RESOLUCIÓN METROPOLITANA N° S.A.

“Por medio de la cual se otorga un permiso de ocupación de cauce y se adoptan otras determinaciones”

CM5.04.20099

4. Que en respuesta a dicha solicitud, se emitió el Auto N° 2254 del 25 de junio de 2018, notificado personalmente el 12 de julio de la citada anualidad, por medio del cual se admite la solicitud de PERMISO DE OCUPACION DE CAUCE, presentada por la sociedad INVERSIONES ROSALES CINCO S.A, con NIT 900.191.983-8, a través de su representante legal Suplente la señora YANETH ROCÍO HINCAPIÉ GIRALDO, identificada con cédula de ciudadanía No 43.737.641, de la fuente hídrica Quebrada La Loma 1, a la altura de la calle 19 No 27 – 06, sector de La Asomadera III del municipio de Medellín – Antioquia, en las coordenadas planas X: 1179671.523 y Y: 836024.506, para la obra “Botadero de aguas lluvias con canal de descole”, requerido para el proyecto “Edificio El Rosal”.

Figura 3. Alineamiento en planta de las obras proyectadas.
Fuente: Anexo a la Comunicación Oficial Recibida N° 035003 del 24 de octubre de 2018.

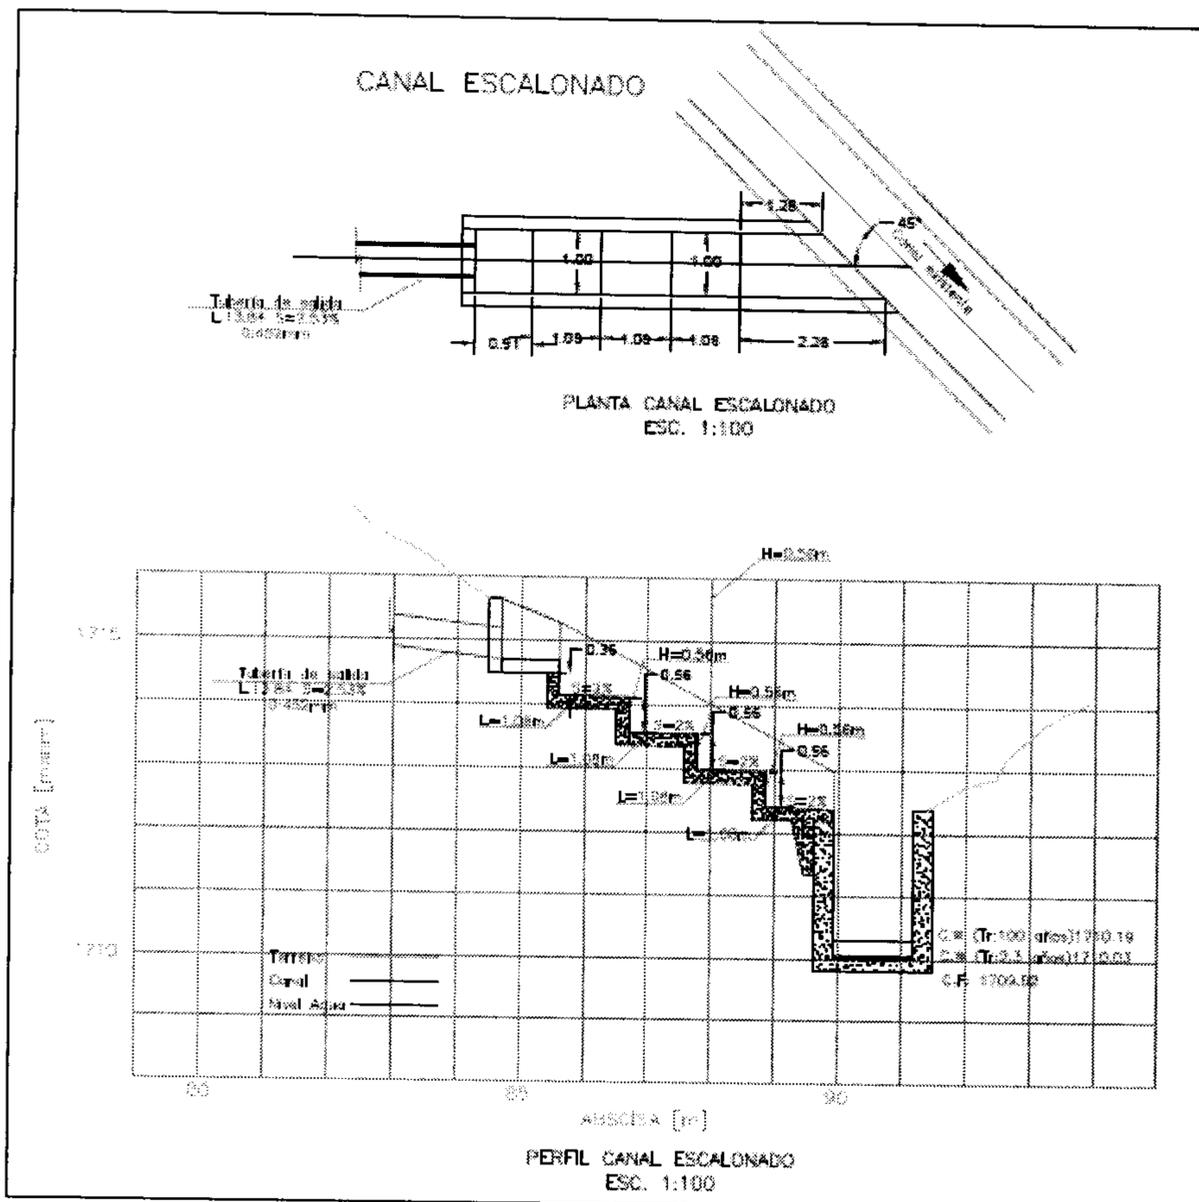
DESCRIPCIÓN	Se Acepta	No se Acepta
<p><u>X2: Dimensiones obras</u></p> <p>Se plantea la construcción de una descarga de aguas lluvias de 452 mm de diámetro y un caudal de 469.32 l/s. En general, la intervención planteada está compuesta por un cabezote de descarga ubicado en la cota 1714.20 m.s.n.m. y un canal escalonado con cuatro escalones hasta empalmar al borde del canal a 45° con respecto al eje de dicho canal.</p> <p><u>Perfil en condición con obras:</u></p> <p>En el tramo de estudio según la información allegada a la Entidad, transitando tanto el caudal aportado por la cuenca como el aportado por el área a construir se presenta una velocidad máxima de 10.94 m/s y una profundidad máxima de 0.68 m. No se observan desbordamientos y la cobertura tiene capacidad hidráulica para conducir el caudal asociado a 100 años de periodo de retorno (Figura 2).</p> <p><u>X3:</u></p> <p>Según las observaciones realizadas Se acepta el estudio hidráulico.</p> <div data-bbox="486 1187 1844 2149" data-label="Figure"> </div> <p>Figura 2. Perfil hidráulico en condiciones proyectadas. Fuente: Anexo a la Comunicación Oficial Recibida N° 035003 del 24 de octubre de 2018.</p>

Se plantea la construcción de una descarga de aguas lluvias de 452 mm de diámetro y un caudal de 469.32 l/s. En general, la intervención planteada está compuesta por un cabezote de descarga ubicado en la cota 1714.20 m.s.n.m. y un canal escalonado con cuatro escalones hasta empalmar al borde del canal a 45° con respecto al eje de dicho canal, tal y como se describe en la Tabla 4 y en las Figuras 3 y 4 del presente Informe Técnico.

Una vez revisado el estudio hidráulico, se encontró bien realizado y calculado mediante metodologías conocidas, presentando resultados satisfactorios y coherentes, por lo cual se acepta el diseño realizado, así como las obras requeridas.
